大間原子力発電所審査資料	
資料番号	OM1－CA118－R01
提出年月日	2020 年 4 月 7 日

大間原子力発電所
敷地の地質・地質構造
(コメント回答 その 10)
(補足説明資料)

2020 年 4 月
電源開発株式会社

本資料では、第804回審査会合（2019年11月29日）での指摘事項のうち、下表のとおりcf断層系及びdF断層系に関わる指摘事項について回答する。

ボーリング及びトレンチにおける確認位置(cf-1～3断層)

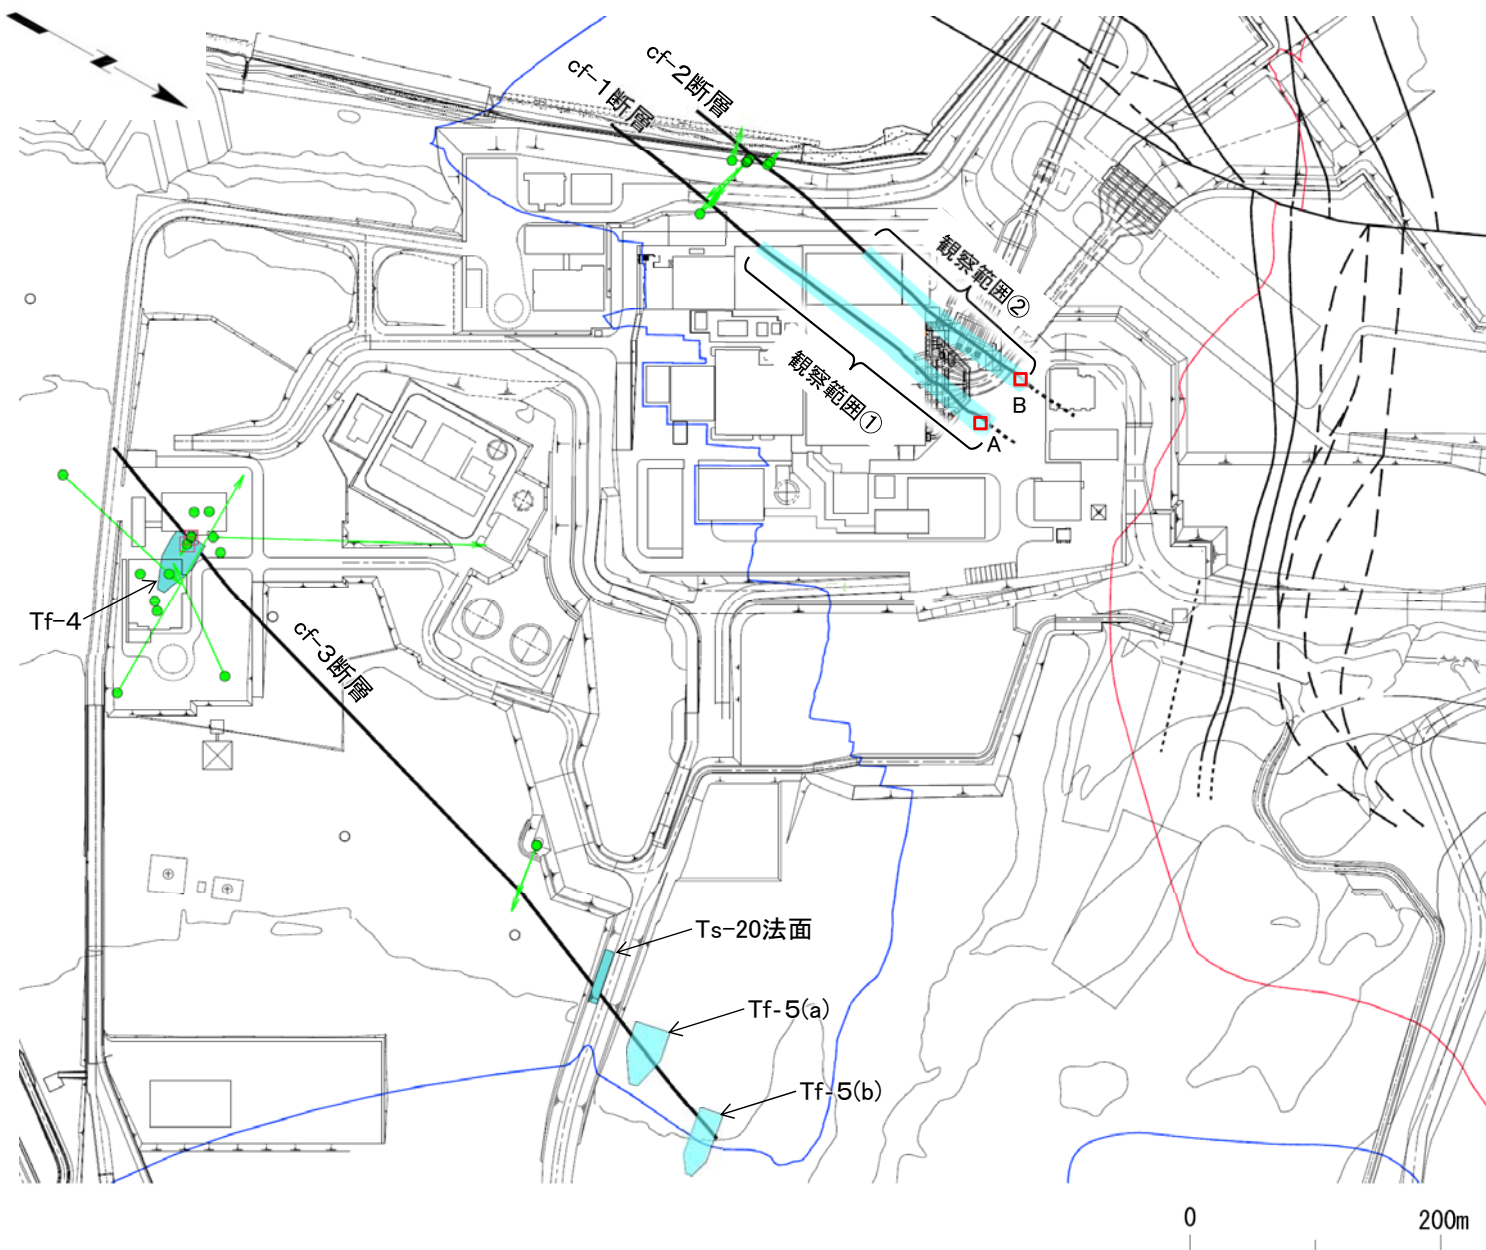
コメントNo.S2-131

cf-1～3断層について, ボーリングコア, トレンチ及び掘削面の地質観察による断層幅の確認位置を示す。

CT画像, 研磨片(cf-3断層)(解釈線有り)

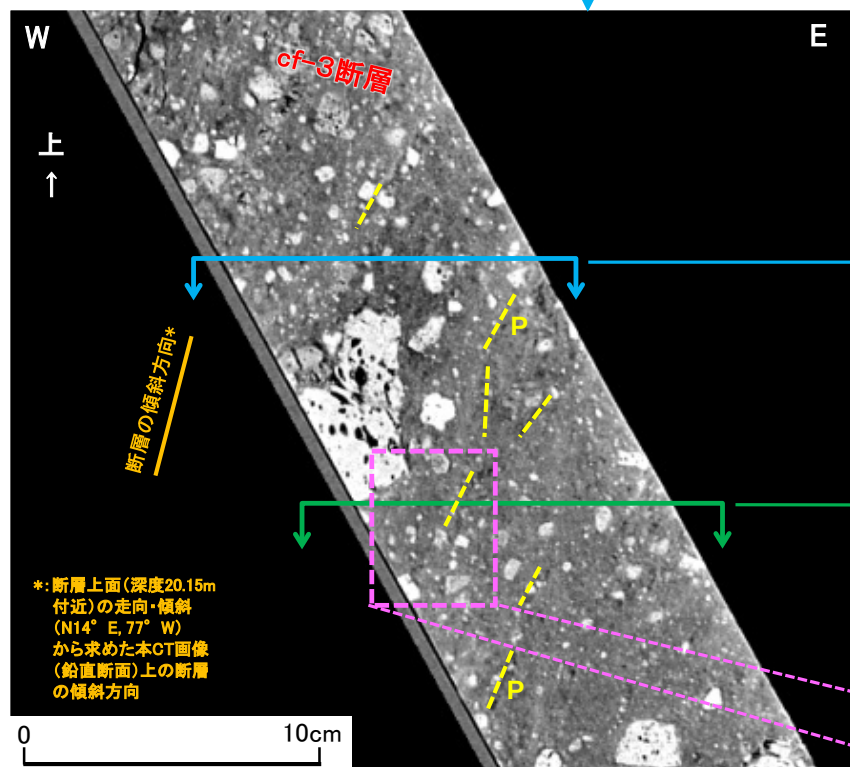
審査資料の再チェックを行い、「③CT画像の深度表記の誤り(20.59mを20.64mに修正)」、「③断面の表示位置」及び「一部スケールの欠落」を修正した。

③ 断層内部のCT画像(水平断面) 深度20.64m

CT画像, 研磨片(cf-3断層)(解釈線なし)

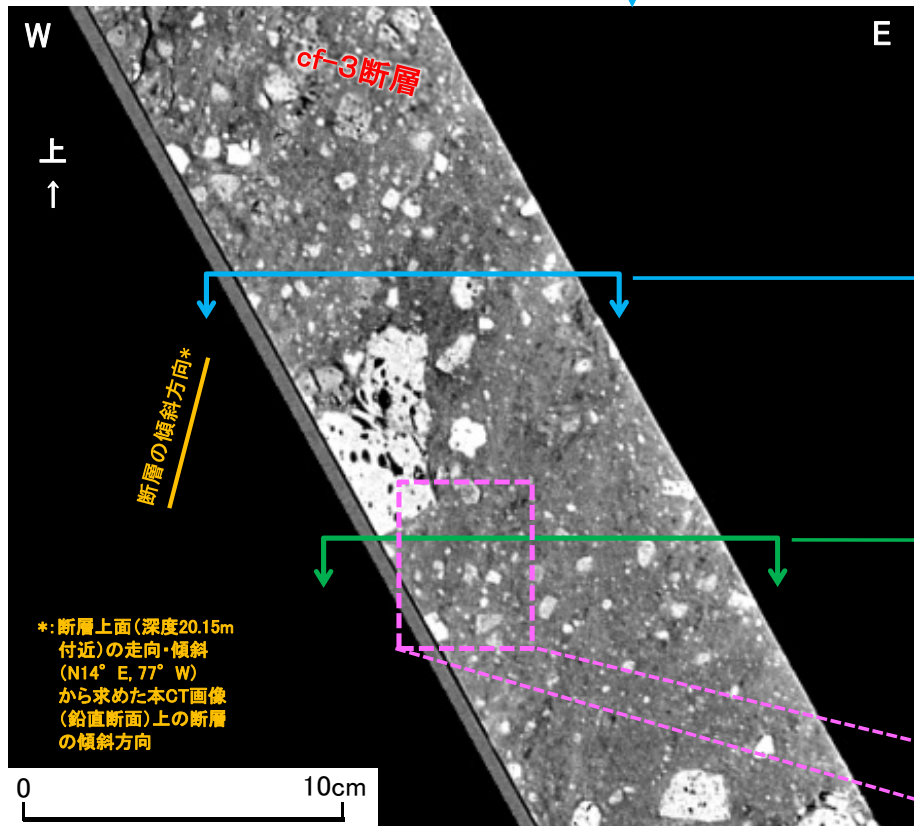
審査資料の再チェックを行い、「③CT画像の深度表記の誤り(20.59mを20.64mに修正)」、「③断面の表示位置」及び「一部スケールの欠落」を修正した。

③ 断層内部のCT画像(水平断面) 深度20.64m
